改善箇所説明図

改善の内容

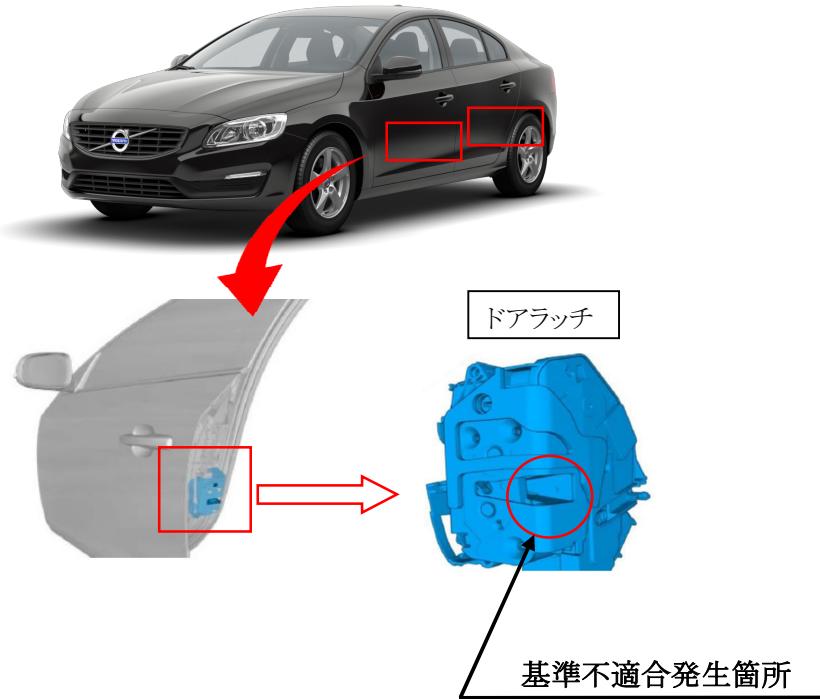
前後左右のドアラッチにおいて、構成部品の設計検討が不十分なため、車両が長期間高温の気候環境にさらされると、ドアを開けた際にリテンションフックが破損することがある。そのため、ドアを確実に閉めることができなくなり、最悪の場合、走行中にドアが開くおそれがある。

全車両、前後左右のドアラッチを対策品と交換する。

作業完了車は、助手席側ドアアヒンジ取り付けボルト(下側)の頭に黄ペイントを塗布する。
